# 用地平面図

葦北郡芦北町宮浦地内

令和 6 年度 工事	
路線名	芦北坂本線
工事箇所	葦北郡芦北町宮浦地内
図面種類	用地平面図
縮尺	S=1:500
図面	全 2 葉 第 1 号
現況図	電子平板測量実測データ
発注機関名	芦北地域振興局 土木部 維持管理調整課

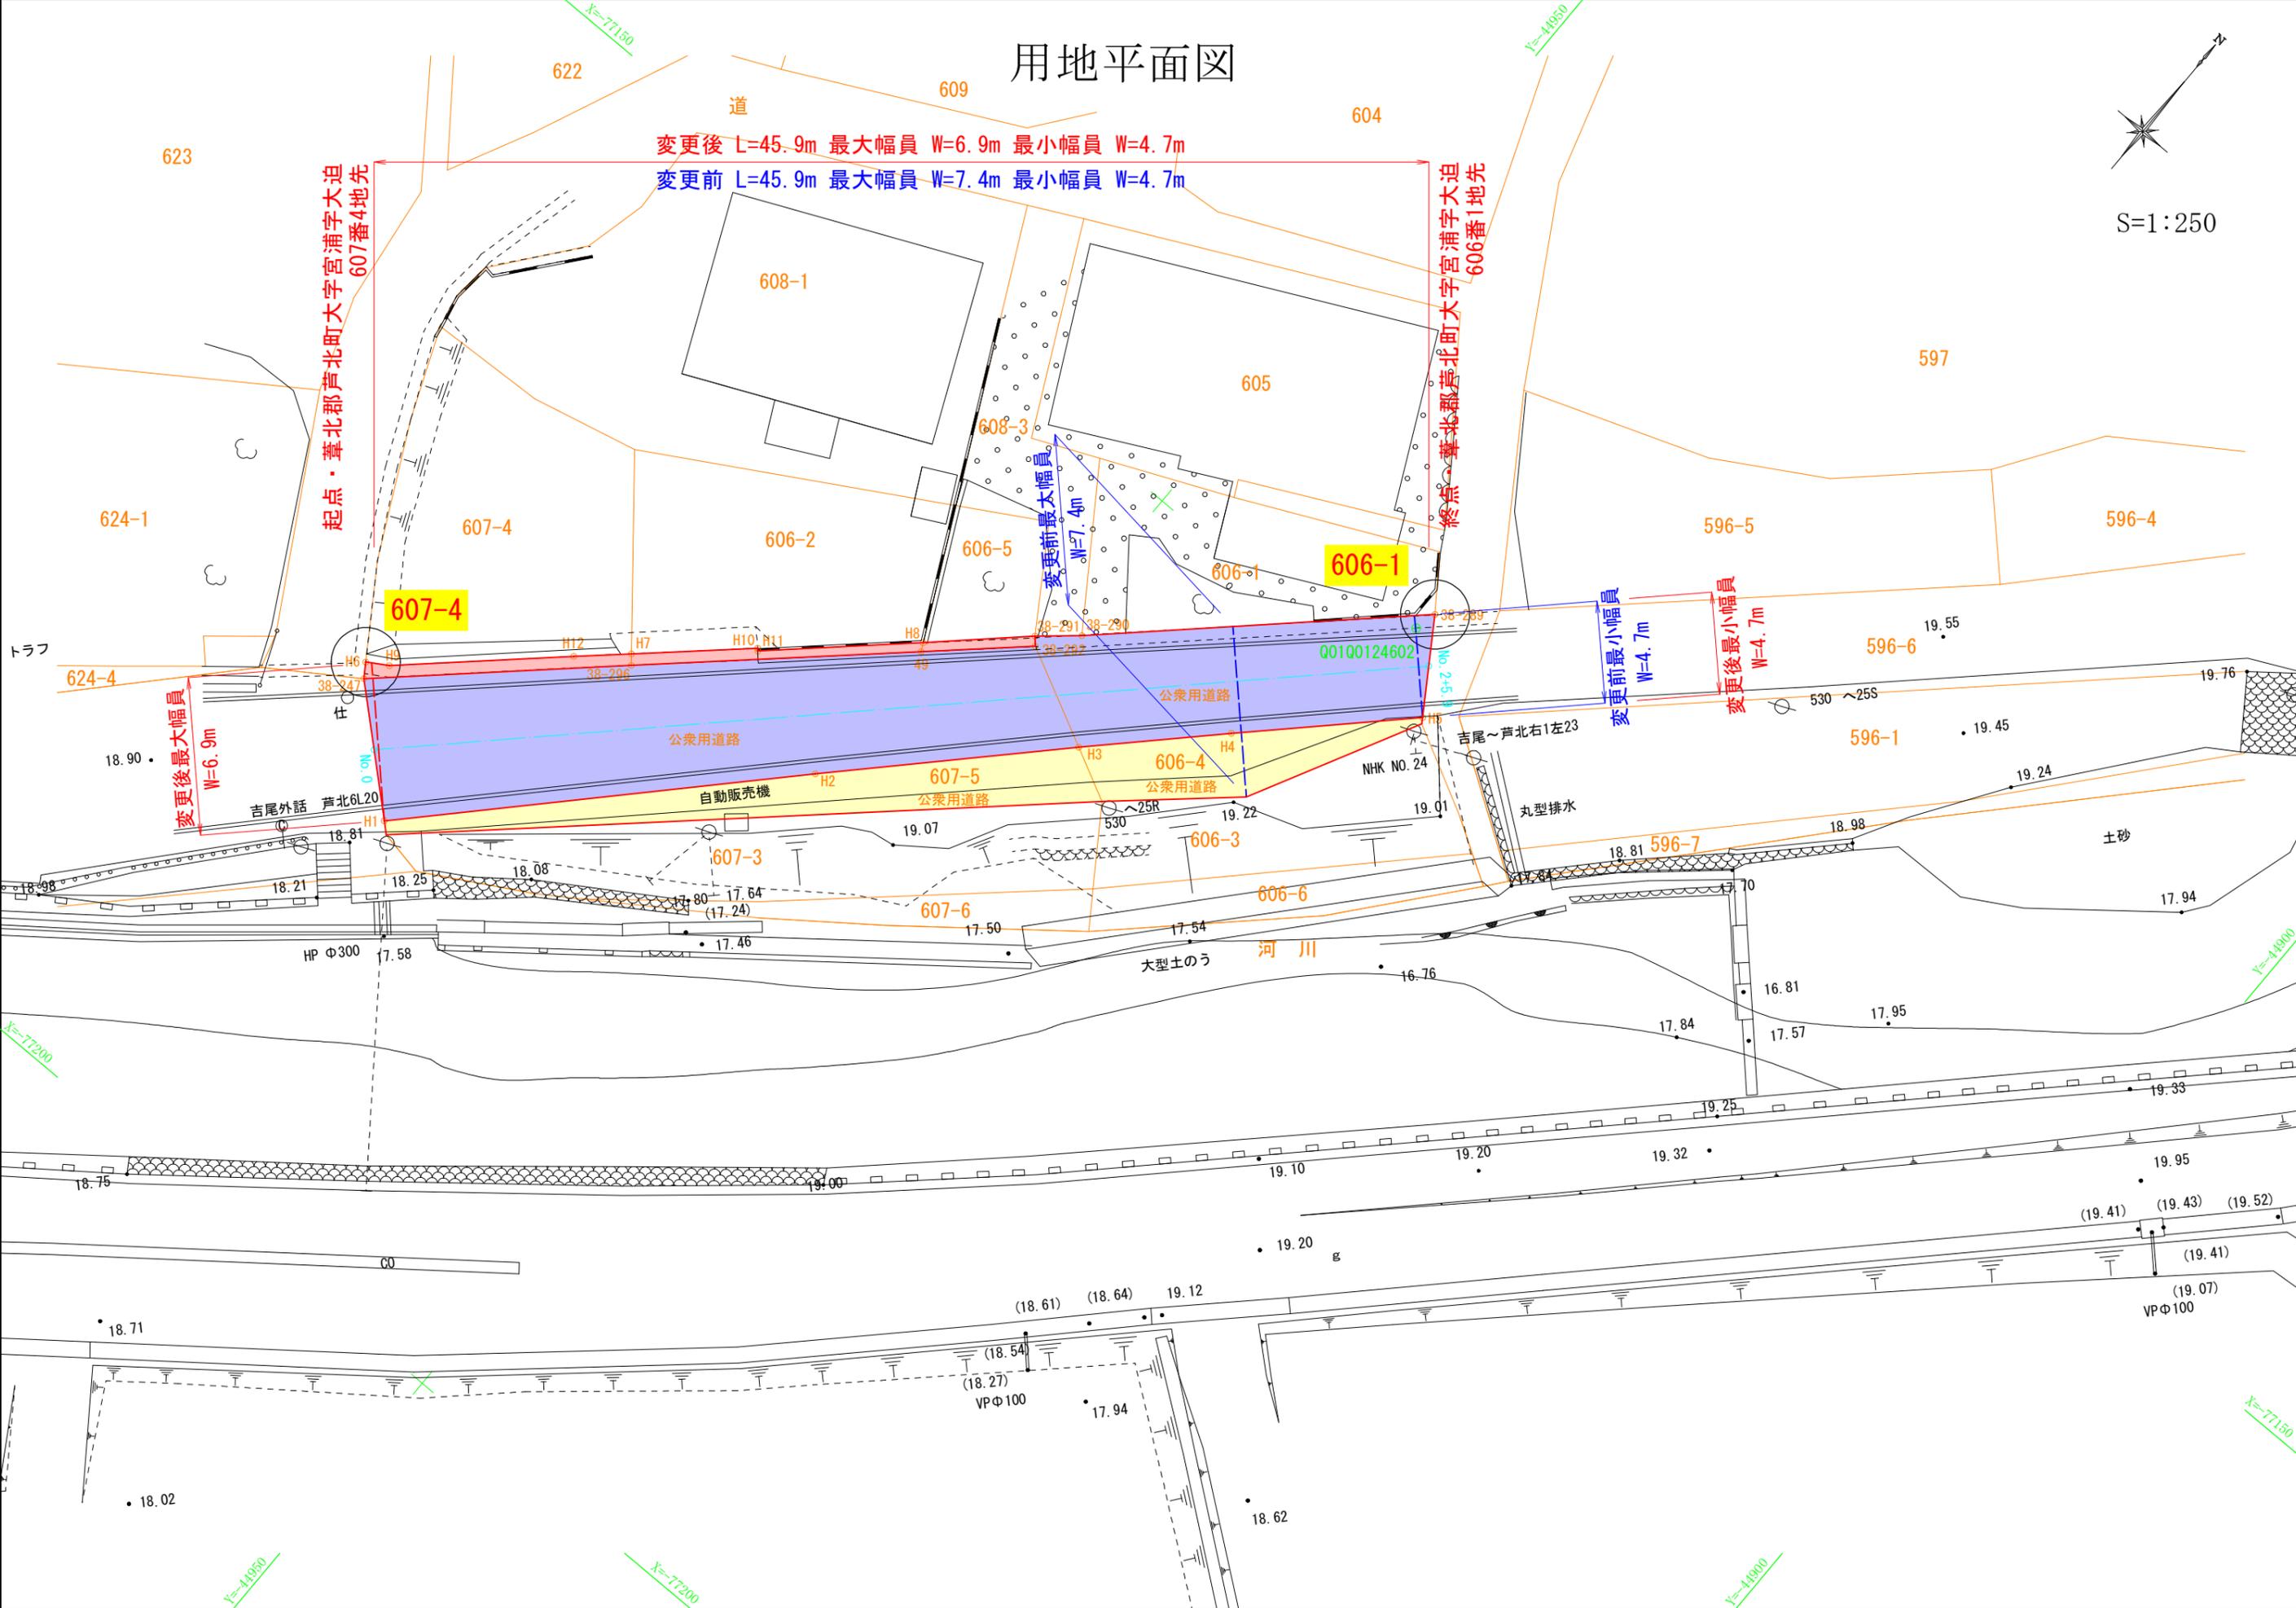
変更後 L=45.9m 最大幅員 W=6.9m 最小幅員 W=4.7m

変更前 L=45.9m 最大幅員 W=7.4m 最小幅員 W=4.7m

変更後最大幅員  
W=6.9m

変更前最大幅員  
W=7.4m

# 用地平面図

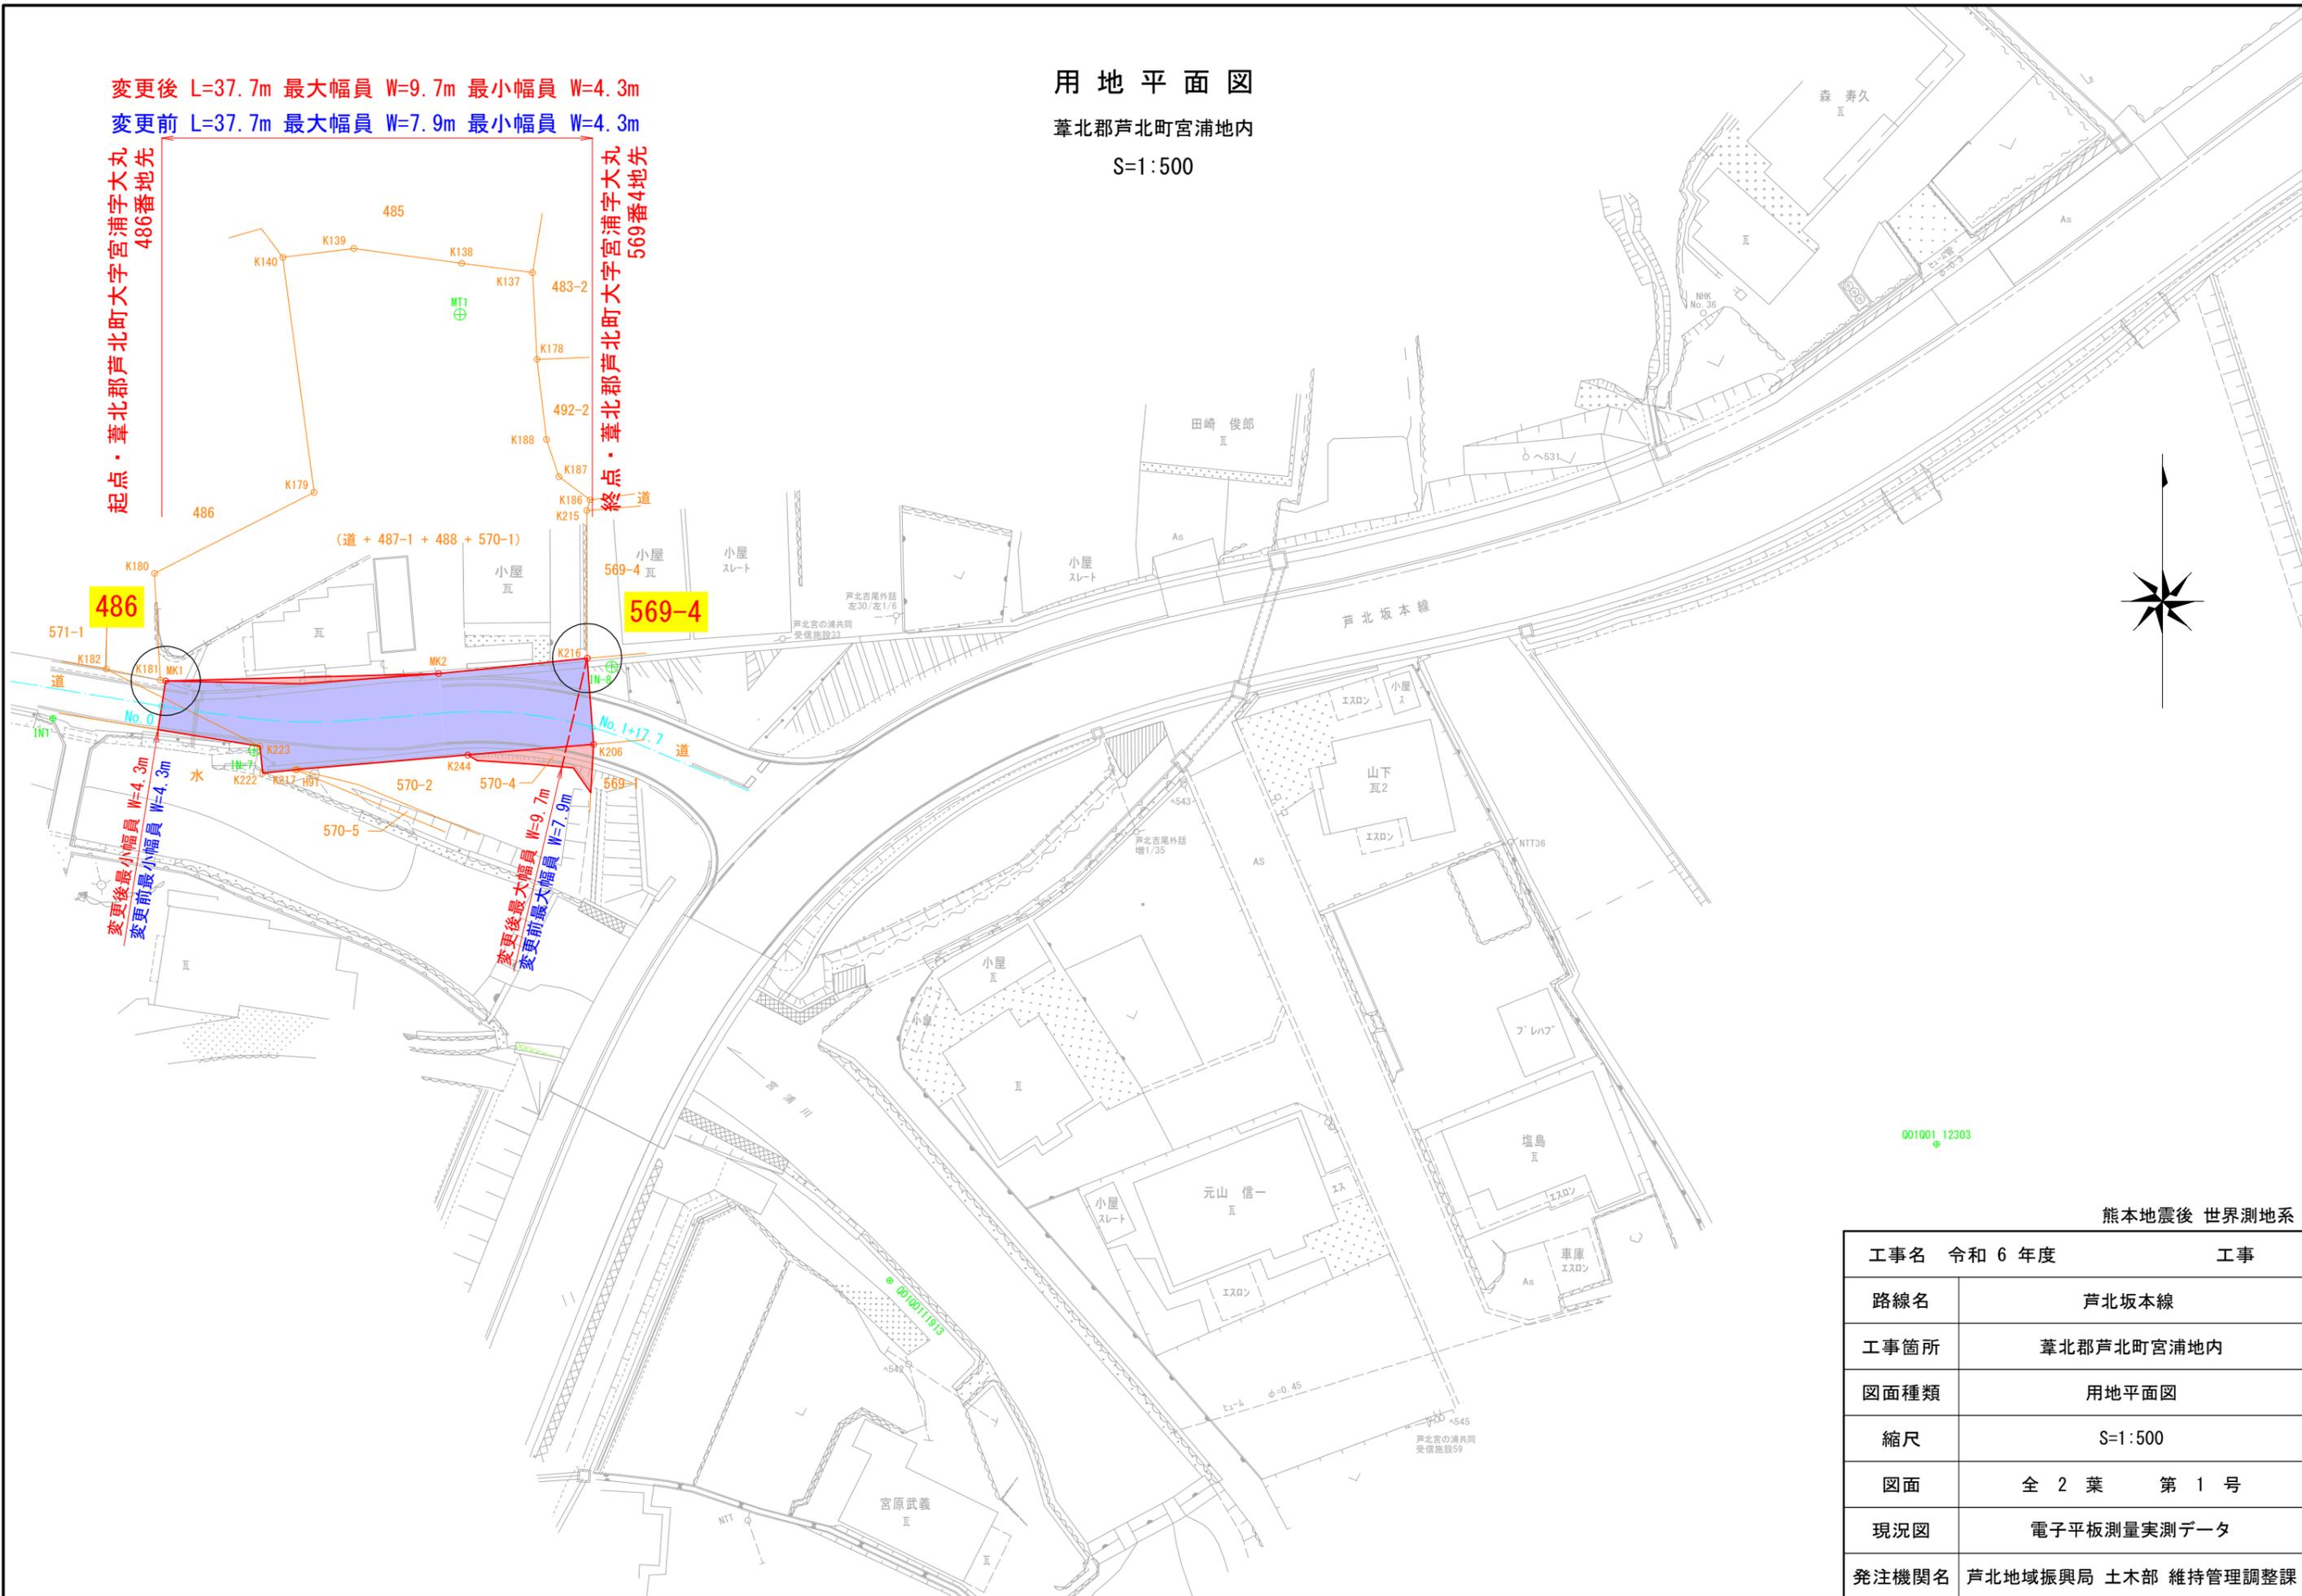
変更後 L=37.7m 最大幅員 W=9.7m 最小幅員 W=4.3m

変更前 L=37.7m 最大幅員 W=7.9m 最小幅員 W=4.3m
